旧RⅢ引戸ラクラクローズ 作動ピンユニット代替品取替説明書

■ 代替品：作動ピンブロックセット (PQD-DKB035KM) 手配

② 鴨居作動ピンユニット取替	
※A.B.旧作動ピンユニット取外し→C.カット済カモイレール取付け→D.作動ピンブロック取付け	
取替前 旧作動ピンユニット	取替後 作動ピンブロックセット

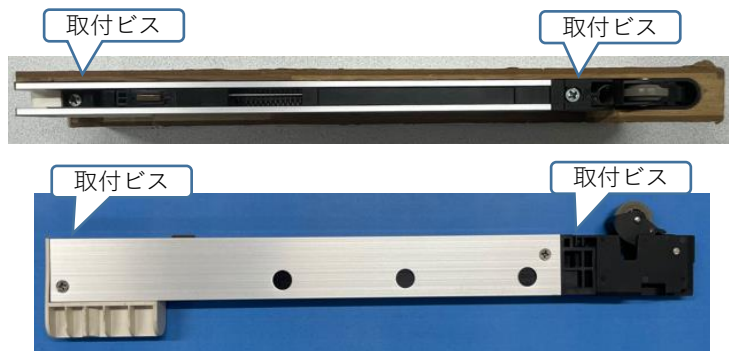
① 作動ピンユニット金具単体写真 ※新旧単品比較	
取替前 旧作動ピンユニット (作動ピン+作動ピンプレート)	代替品 作動ピンブロックセット (作動ピンブロック+長さ47.5mmカット済カモイレール)
端用作動ピン (PQH-DKB025)	中用作動ピン (PQH-DKB026)

④ 扉取付済 引戸用ラクラクローズ金具取替

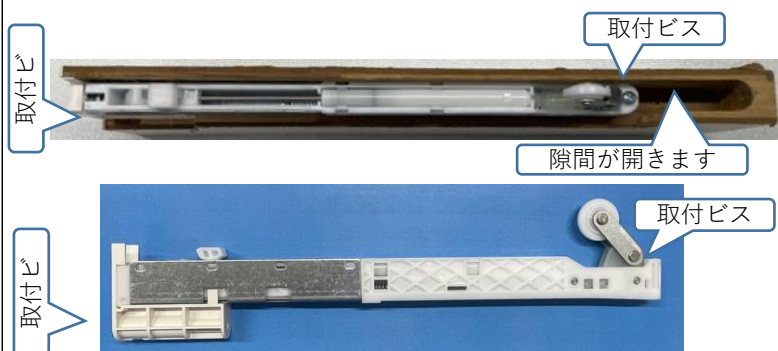
※旧ラクラクローズ金具取外し(取付ビス上木口面2ヶ所)→現行ラクラクローズ金具に化粧キャップ取付→化粧キャップ取付済ラクラクローズ金具を扉へ取付け(取付ビス縦木口面1ヶ所、上木口面1ヶ所) ※旧金具の加工が大きく奥側に隙間が開きますが、ビス固定すれば問題ありません。

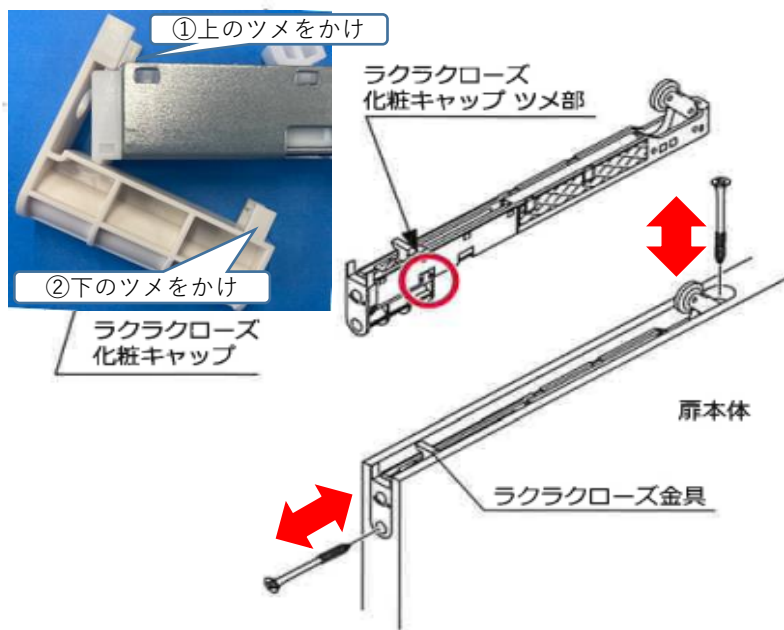
ラクラクローズ金具を取り付けているビスをドライバーで外し、金具を取り外してください。

ラクラクローズ金具に接続されているラクラクローズ化粧キャップは、右図の矢印部のツメを外して、金具本体から取り外してください。

※ラクラクローズ金具本体のみを交換の場合はラクラクローズ化粧キャップを外して交換が必要です。

⑥ 扉縦木口上部端部キャップ ※新旧で扉縦木口上部の仕上げが変わります。

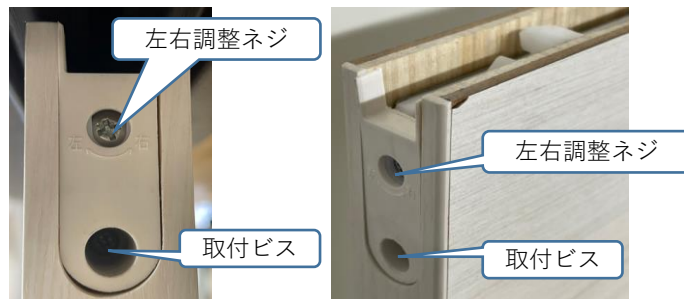
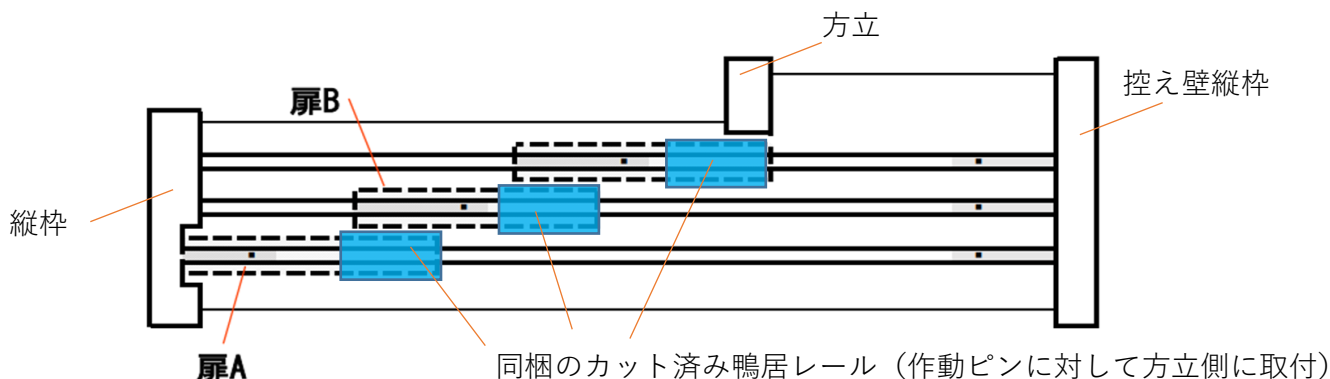
旧ラクラクローズ端部キャップ

現行ラクラクローズ化粧キャップ
